LT
STATE GRID. BRAZIL HOLDING S.A
800 KV SE XINGU- SE TERMINAL RIO E LT
CA 500 KV SE TERMINAL RIO SE NOVA IGUAÇU
E INSTALAÇÕES ASSOCIADAS
VOLUME VIII

MMA/IBAMA DIVISÃO DE COMUNICAÇÃO ADMINISTRATIVA
PROCESSO: 02001.005223/2015-73
 INTERESSADO: STATE GRID BRAZIL HOLDING S.A.
 CLASSIFICAÇÃO ARQUIVÍSTICA: 414.11
 DATA: 27/07/2015
 DOCUMENTO PROCEDÊNCIA: 110132/2015
 RESUMO: LT 800 KV SE XINGU - SE TERMINAL RIO E LT CA
 500KV - SE TERMINAL RIO SE NOVA IGUAÇU E INSTALAÇÕES
 AS...

MINISTÉRIO DO MEIO AMBIENTE
INSTITUTO BRASILEIRO DO MEIO AMBIENTE E DOS RECURSOS NATURAIS RENOVÁVEIS
Coordenação de Energia Elétrica, Nuclear e Dutos

Figura 4 - Localização do Eletrodo do Terminal Rio, APPs que não deverão receber intervenção

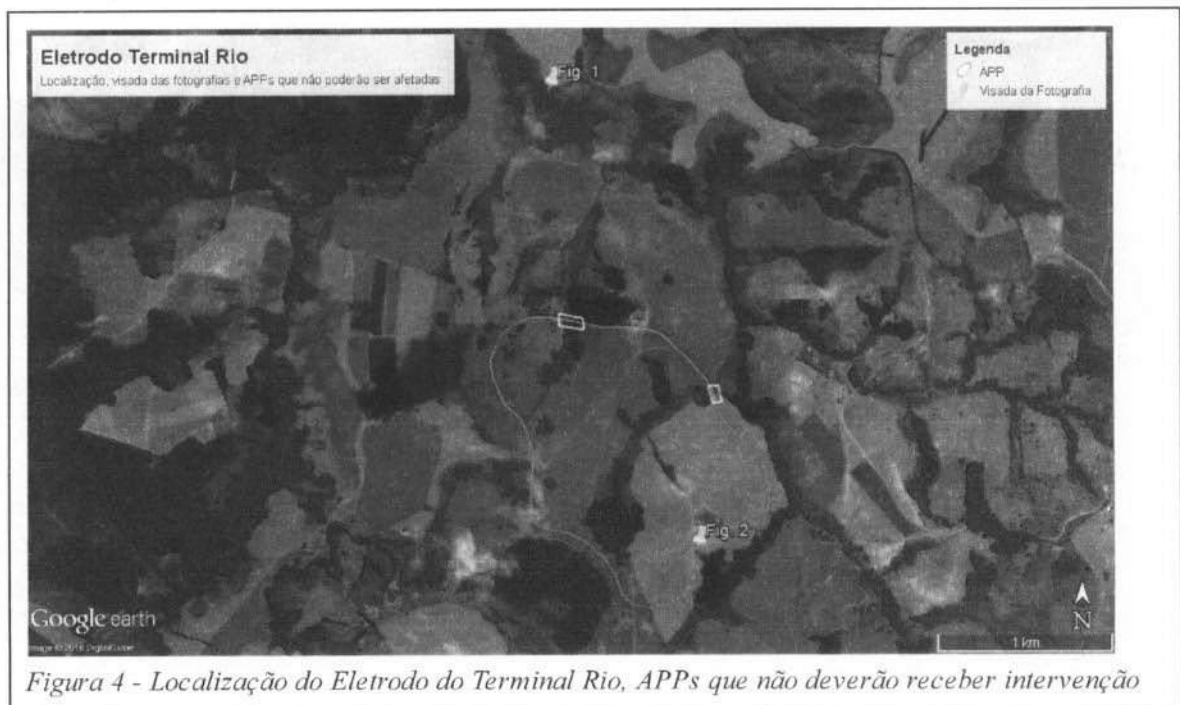
Como já informado na introdução deste capítulo, a área deste eletrodo foi vistoriada, pela equipe do Ibama. Sendo constatado seu relevo com porções de forte inclinação, o qual demandará maior atenção às medidas de controle ambiental já previstas, relativas à atividade de escavação e ao depósito temporário do material escavado.

Figura 8 - SE Xingu ao MV09 - em verde LT 500 kV Tucuruí- Xingu circuito 1 e 2; em amarelo traçado alternativo proposto por esta equipe.

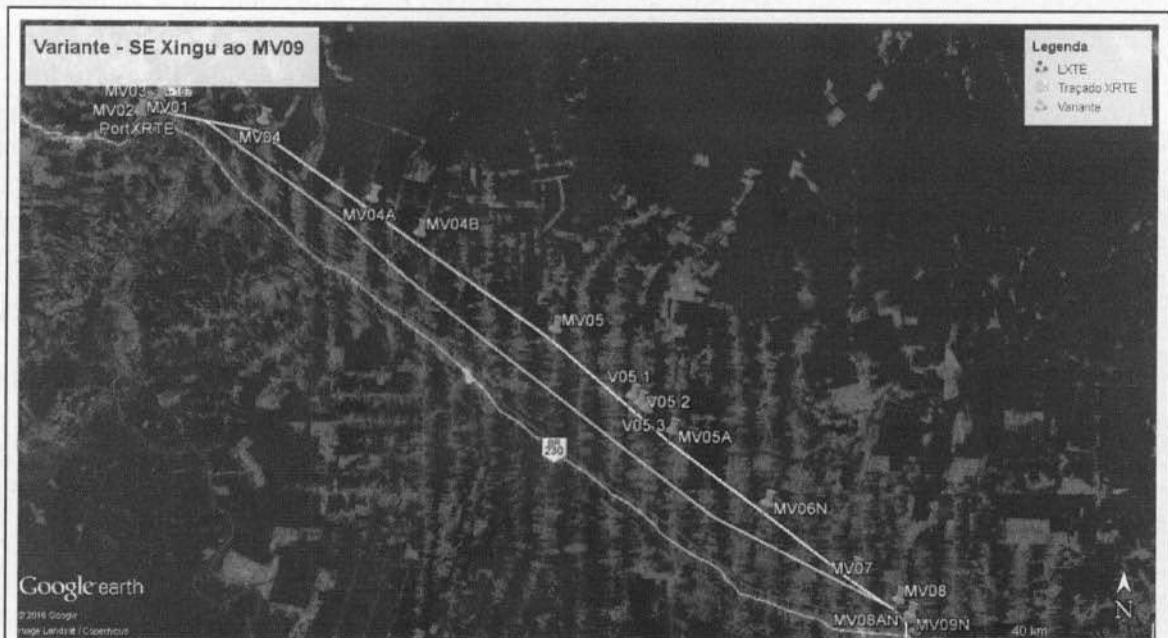
Assim, solicitamos que a XRTE avalie a possibilidade, junto ao ONS, de redução da distância de segurança para 5 km em relação à LXTE, ao menos neste trecho, pois, assim, a interferência nestes fragmentos se dará em sua porção mais estreita, diminuindo a necessidade de acessos permanentes para a fase de operação e a instalação de torres no interior dos fragmentos florestais. Desta feita, a XRTE apresentar variante conforme esboço apresentado na Figura abaixo. quando da solicitação da LI, bem como a resposta formal do ONS e da ANEEL sobre esta questão. Recomenda-se que o Ibama consulte o ONS e ANEEL sobre os motivos da restrição imposta e sobre a possibilidade da variante.

Travessia rio Araguaia MV-49:

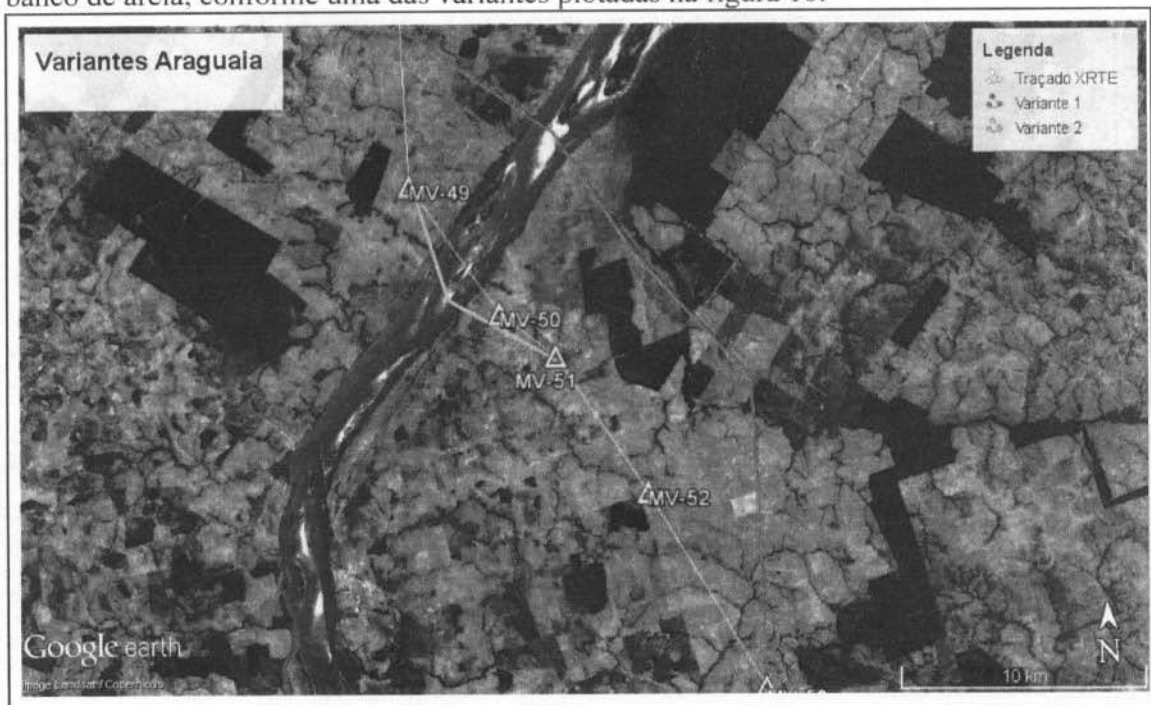
Durante vistoria aérea, a XRTE informou que haverá a necessidade de instalação de torre na ilha interceptada pelo traçado, devido a significativa extensão da travessia, cerca de 2 km. Contudo, ainda durante a vistoria, foi aventada a possibilidade de a torre ser instalada em banco de areia, evitando, assim, a necessidade de supressão de vegetação. Desse modo, a XRTE deverá verificar a possibilidade de deslocamento do traçado e instalação da torre em banco de areia, conforme uma das variantes plotadas na figura 10.

Figura 11 - MV-56: em amarelo traçado alternativo proposto por esta equipe.

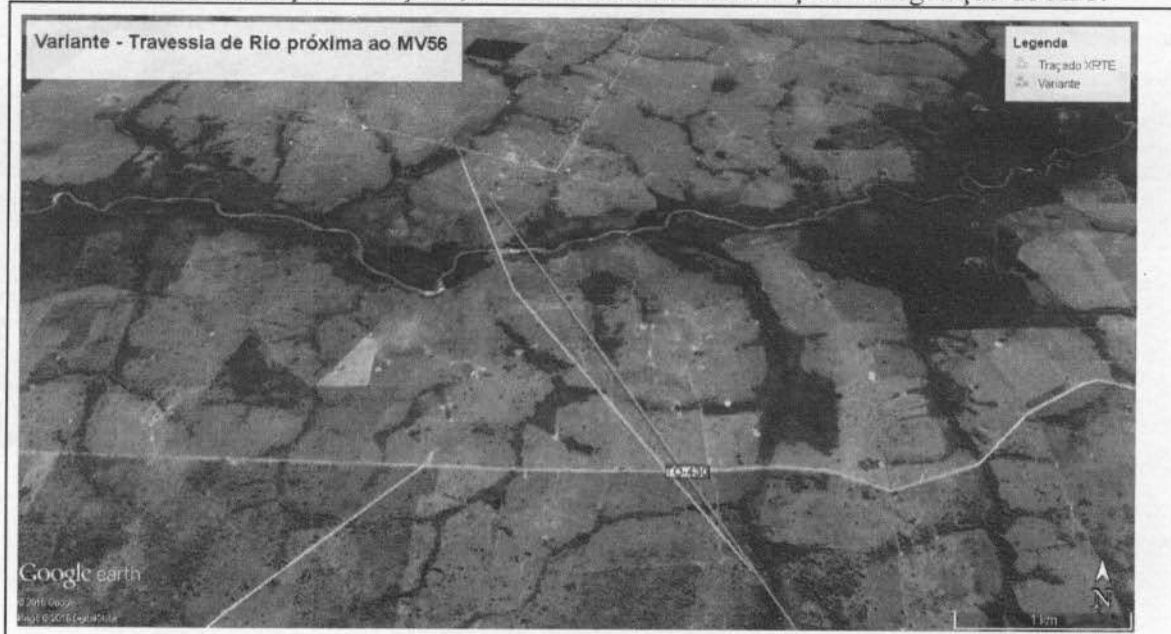
A XRTE deverá readequar o traçado, de modo a evitar intervenção na vegetação de APP.

Figura 12 - MV-70: em amarelo traçado alternativo proposto por esta equipe.

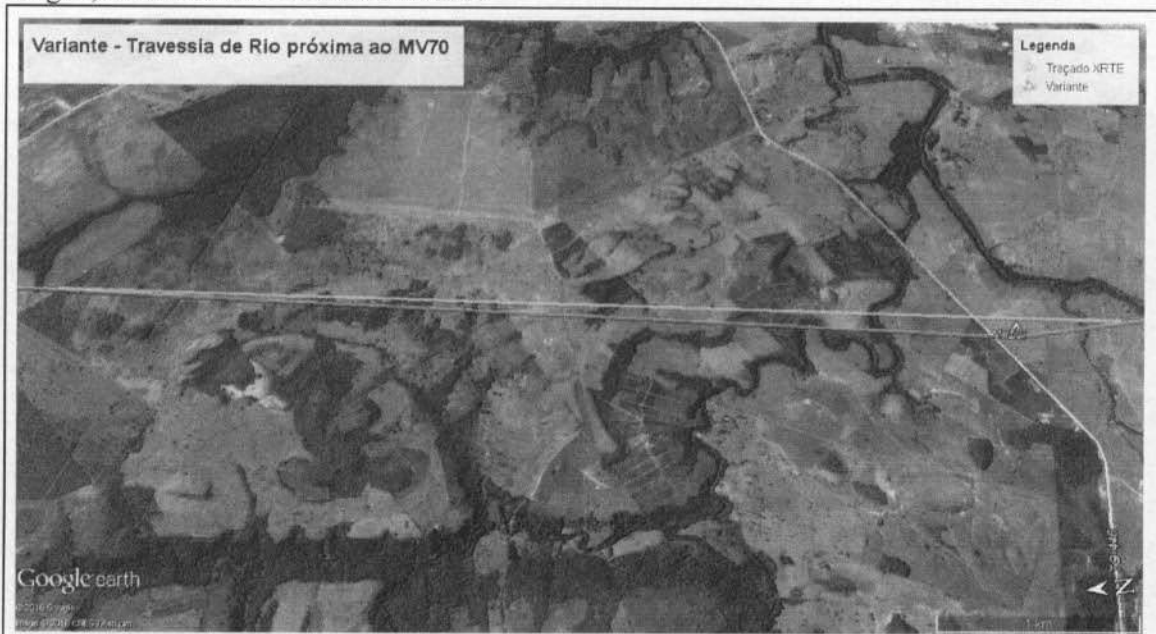
A XRTE deverá readequar o traçado, de modo a evitar intervenção longitudinal no curso d'água, evitando corte severo em APP.

Trecho MV-107 a MV-108:

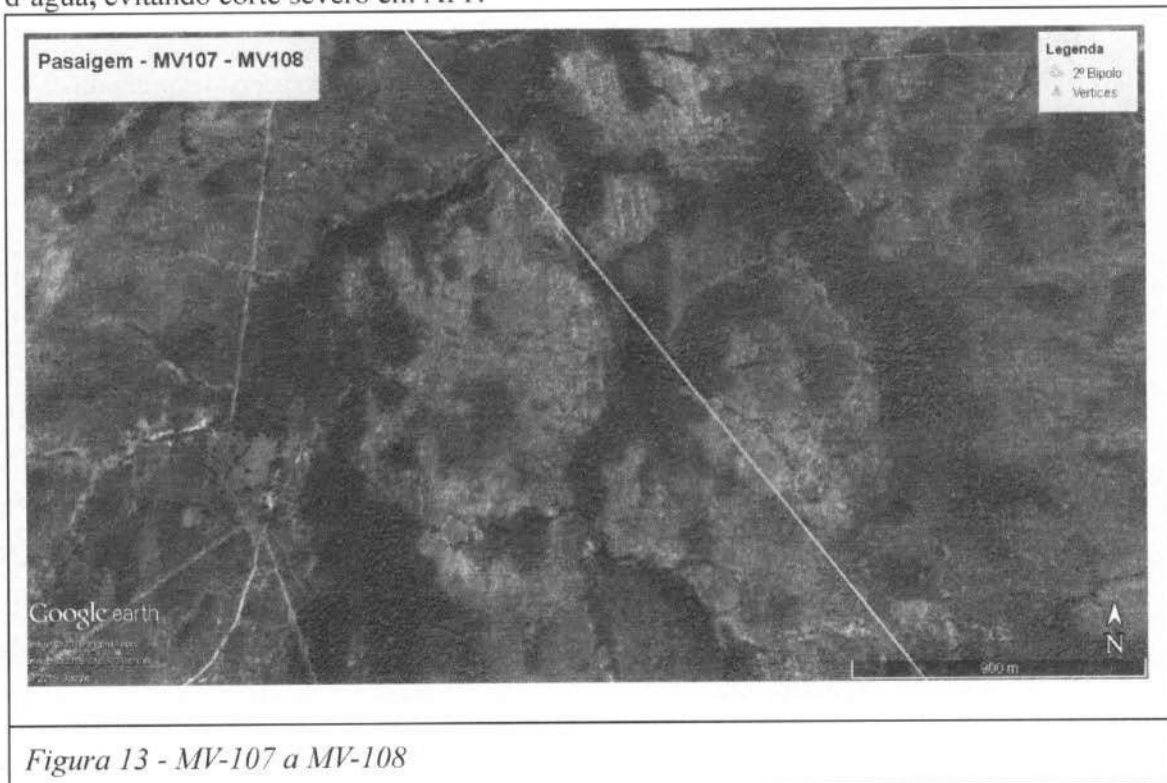
A XRTE deverá readequar o traçado, de modo a evitar intervenção longitudinal no curso d'água, evitando corte severo em APP.

MV- 113:

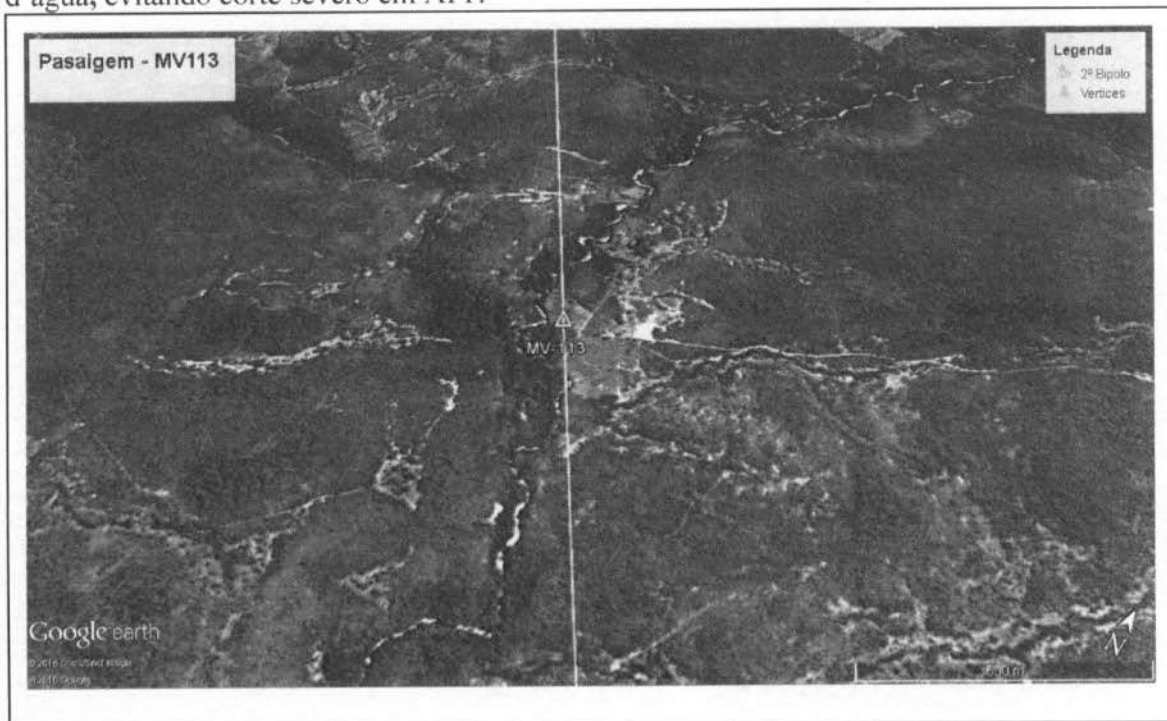
A XRTE deverá readequar o traçado, de modo a evitar intervenção longitudinal no curso d'água, evitando corte severo em APP.

Figura 15 - Trecho MV- 118A-N a MV119: em amarelo variante proposta por esta equipe.

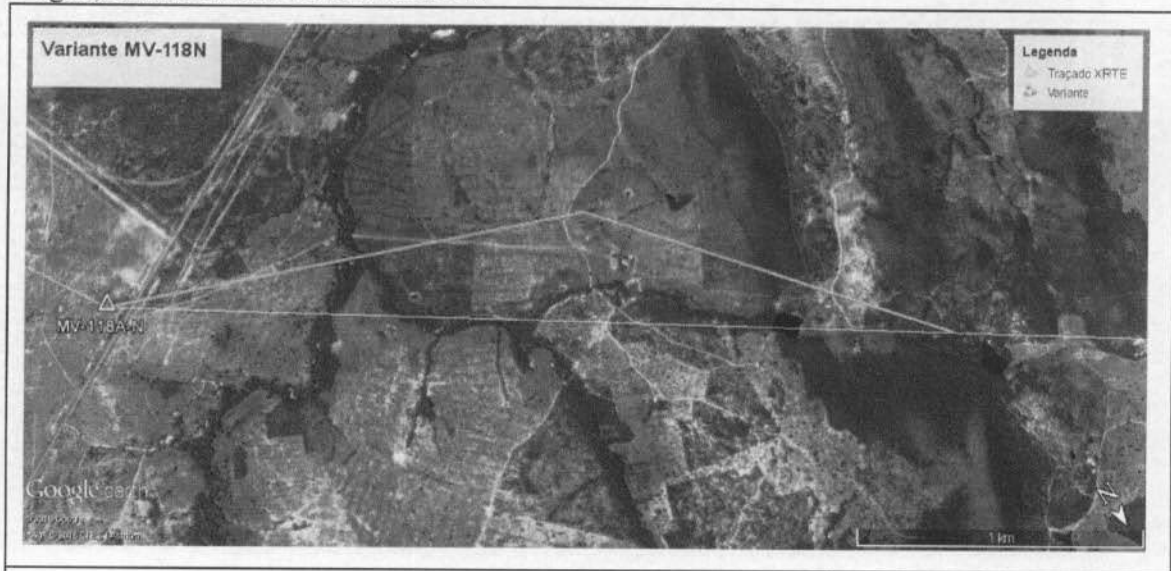
A XRTE deverá readequar o traçado, de modo a evitar intervenção longitudinal no curso d'água, evitando corte severo em APP.

Trecho entre MV-134 e MV-135:

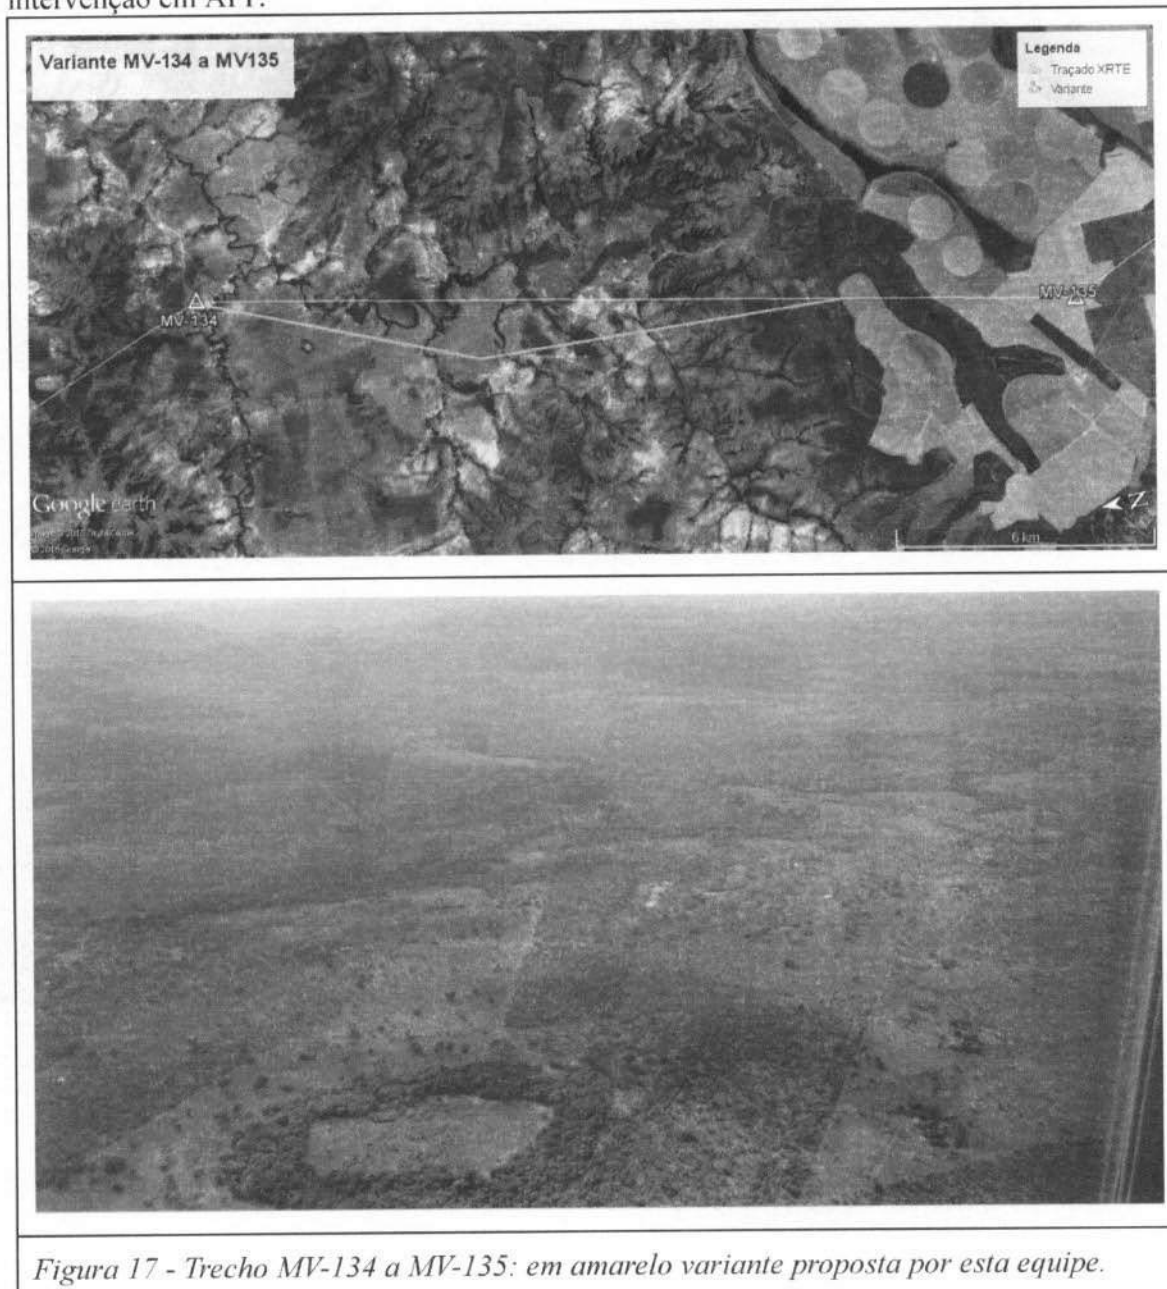
A XRTE deverá readequar o traçado deslocando o para área de pastagem, de modo evitar intervenção em APP.
